LAUDO TÉCNICO ESTRUTURAL DA EDIFICAÇÃO EXISTENTE		
Cliente: Prefeitura Municipal de Porto Alegre – Ed. José Montaury		Data: 21/03/2022
Desenvolvimento: Eng ^a Flávia Torres Teixeira	CREA-RS: RS 097.706	Arquivo: PT-PMPA-MONTAURY-EST-R00

1. OBJETO DO LAUDO TÉCNICO ESTRUTURAL

Laudo técnico estrutural da edificação existente para obra de reforma e adaptações das Instalações da Secretaria Municipal da Fazenda no Edifício Intendente José Montaury (térreo parcial com 541,01 m², 1º pavimento com 837,36m², 2º pavimento com 824,33m² e 3º pavimento com 824,33m² totalizando 3027,03m²), localizado na Rua Siqueira Campos nº 1300, Centro Histórico, Porto Alegre-RS.

Figura 5 - Planta de demolição – localização no Banheiro existente (2º pavimento)

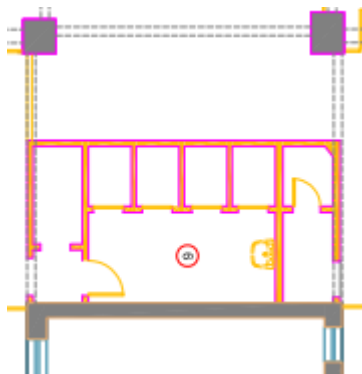
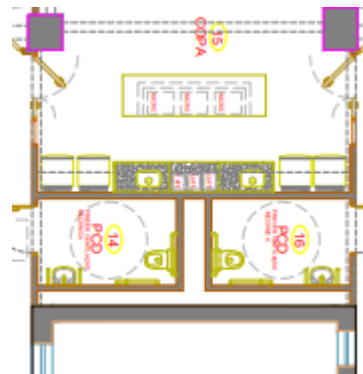
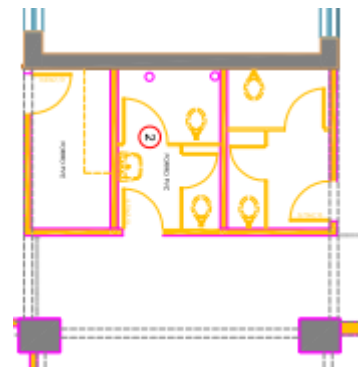
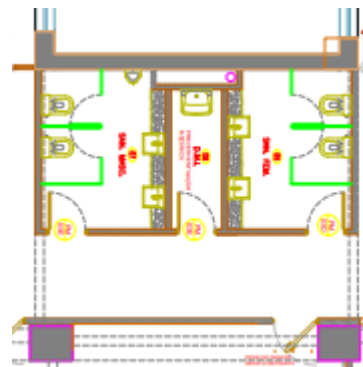
(ii) quanto a shaft de passagem, é importante verificar se este é existente ou será construído, caso seja executado nas dimensões do novo layout, deverá ser estudada a viabilidade de reforço estrutural, a exemplo, dos banheiros do 2º pavimento.

Figura 9 – Primeiro Pavimento – Localização da área dos sanitários existentes diferentes da área dos sanitários existentes nos 3º e 2º pavimento

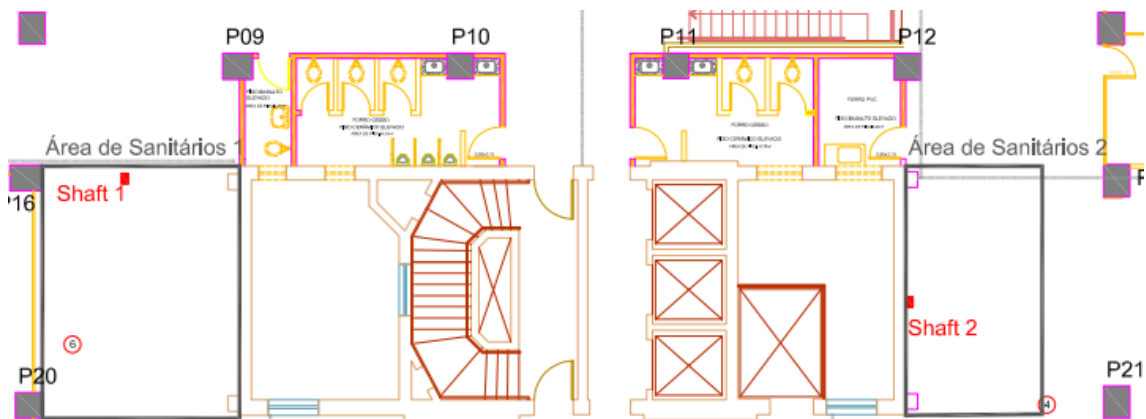
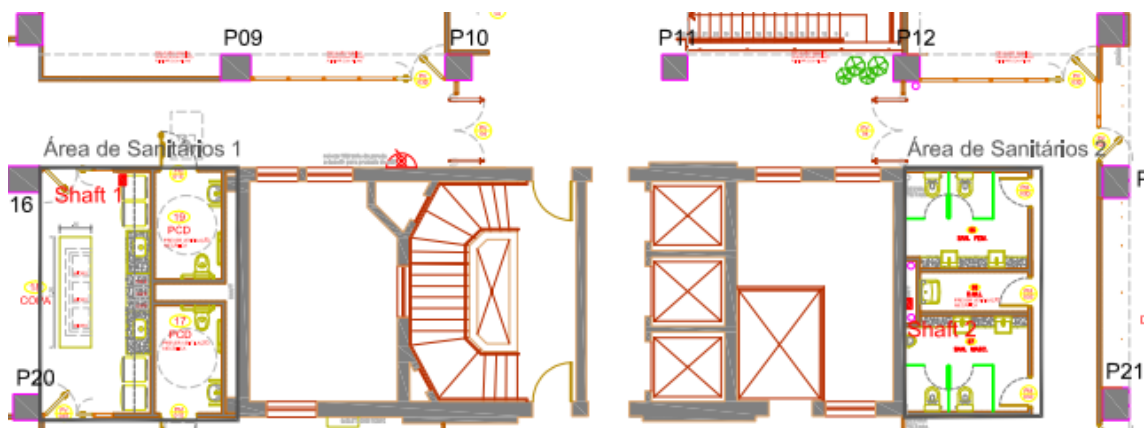
No 1º pavimento além da alteração do layout dos sanitários haverá alteração de sua localização, passando para a mesma prumada dos demais banheiros dos andares superiores. Quanto ao shaft é importante verificar se este será feito nas dimensões do novo layout, pois deverá ser estudar a necessidade de reforço estrutural.

Observa-se que os sanitários atuais foram construídos com piso elevado, devendo nivelar o piso, com o resto da laje e observar as condições da laje.

Figura 11 - Planta de demolição

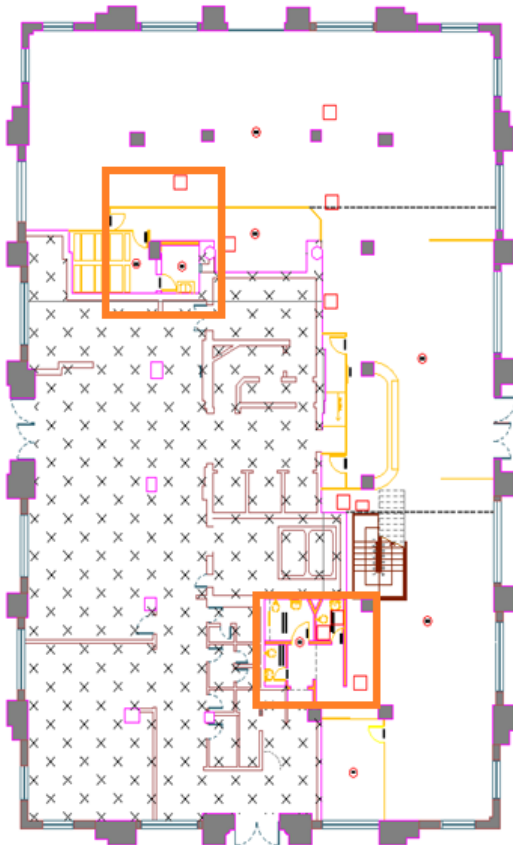
Na inspeção visual do pavimento térreo identificou-se dois pontos importantes, que merecem cuidado: (i) retirada de parede que pode ser de concreto; e (ii) rebaixo existente no banheiro de acesso privativo.

Figura 13 – Parede em frente ao antigo cofre a ser removida, verificar se de alvenaria

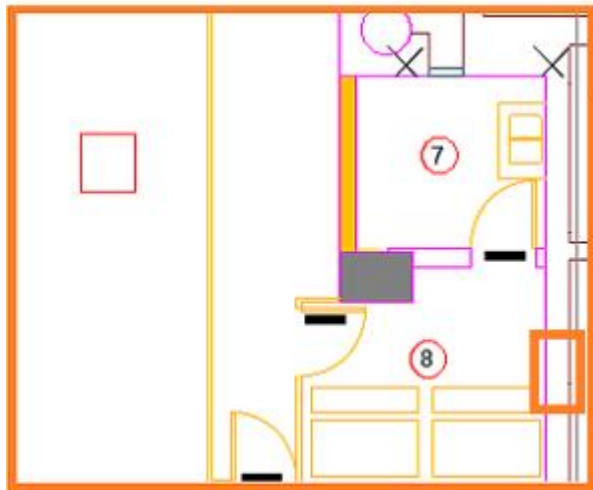
Foi solicitada a retirada da parede em frente a um antigo cofre, cabe ressaltar que, em situação similar, já se encontrou paredes de cofre construída em concreto com efeito estrutural, por não se ter acesso ao projeto estrutural, recomenda-se antes da demolição da parede seja verificada se trata a parede é de alvenaria ou concreto, caso seja identificada como parede de concreto, deve ser feito um reforço estrutural ou alteração do layout.

Figura 14 - Rebaixo no teto localizado nos banheiro de uso privativo

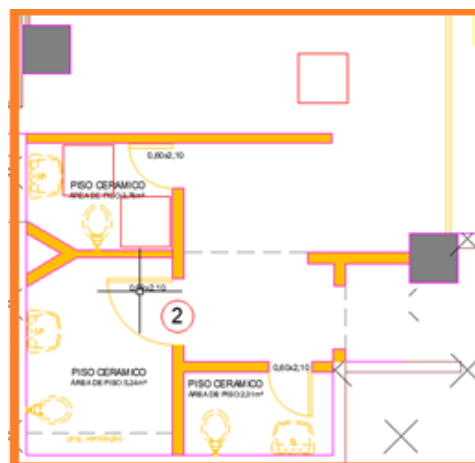
Identificou-se um rebaixo no teto dos banheiros de acesso privativos, o qual, deve se averiguar antes da demolição da paredes de alvenaria, se não se trata de algum elemento estrutural, tendo em vista que não se teve acesso ao projeto estrutural do prédio.

Figura 16 – Identificação de ponto de eflorescência

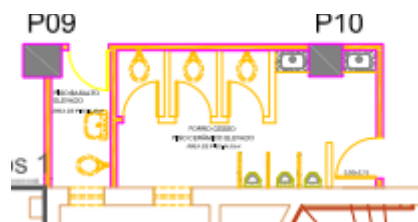
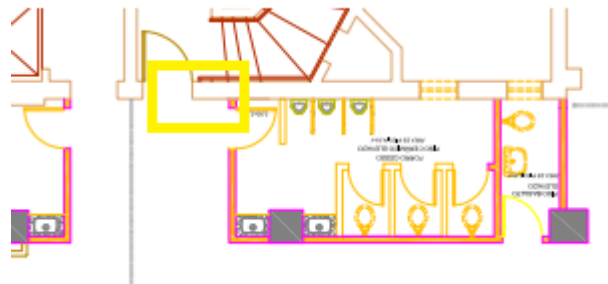
Foram encontrados, no 1º pavimento, manifestações de eflorescência próximo ao sanitário, conforme figura a seguir, em que pese, este será demolido e automaticamente passe por reforma foi identificado pontos de eflorescência.

Pode se verificar que estes pontos de eflorescência se localizam em parede que permanecerá no local, após a reforma, devendo ser recuperada.

Figura 19 – Abertura 24 e Pilar 35 com infiltração

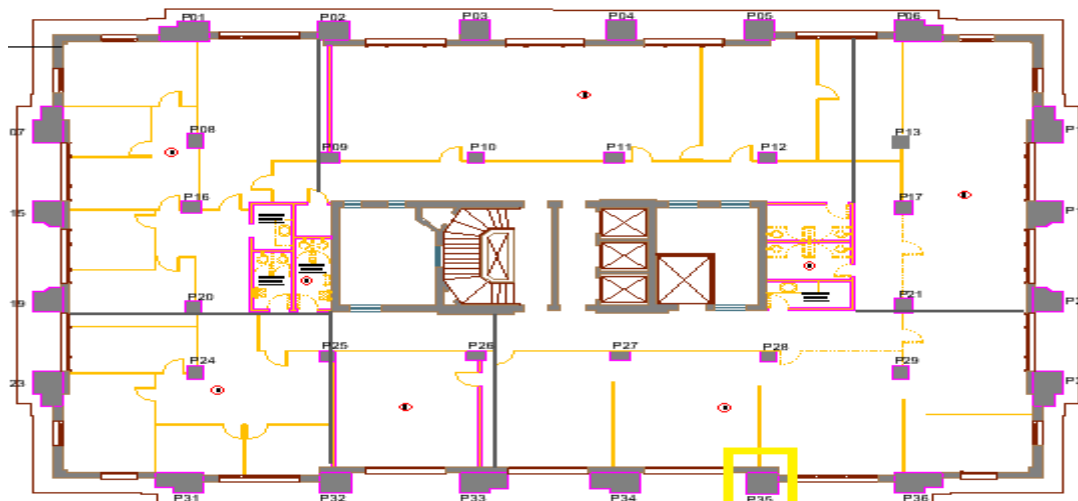
Foi feita inspeção visual nos pilares da estrutura, identificando no pilar 35, conforme a figura a seguir, uma possível infiltração que tenha sido oriunda da fachada, ou de algum evento de umidade concentrado.

Pode se verificar nas figuras a seguir que houve alguma infiltração causando eflorescência na base do pilar, porém não aparenta alterações estruturais, pois aparenta ser superficial.

Pode se verificar que na parede subjacente ao pilar numerado como 35 aparenta umidade, porém não se estende muito. Devendo ser investigado se não há alguma infiltração vinda da fachada externa.

Figura 22 – Ferro exposto em viga e lajes – segundo pavimento

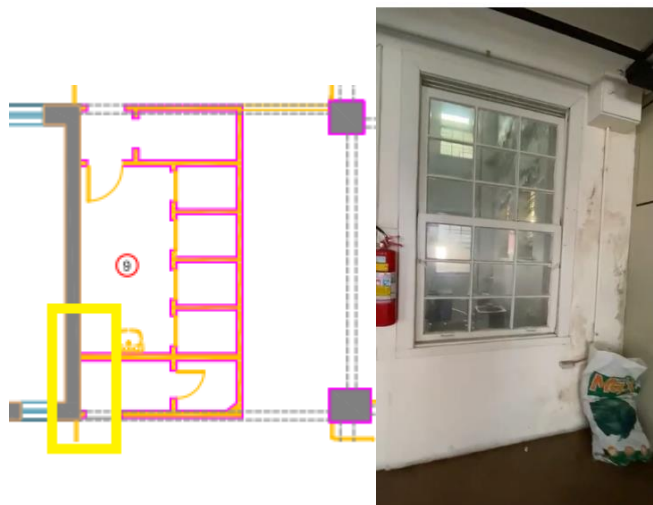
Foi identificado no sanitário do 2º pavimento infiltrações causando eflorescência devido um antigo vazamento ocorrido por volta de 2019. Segundo parecer técnico feito a época, houve um vazamento por um longo período em um registro no 3º pavimento, afetando a laje de forro do 2º pavimento e a viga de borda.

Foi também identificados mais dois focos de umidade, afastado do foco principal, que na época do parecer foi questionado se a origem da infiltração seria a mesma causa e se teria sido sanado o problema.
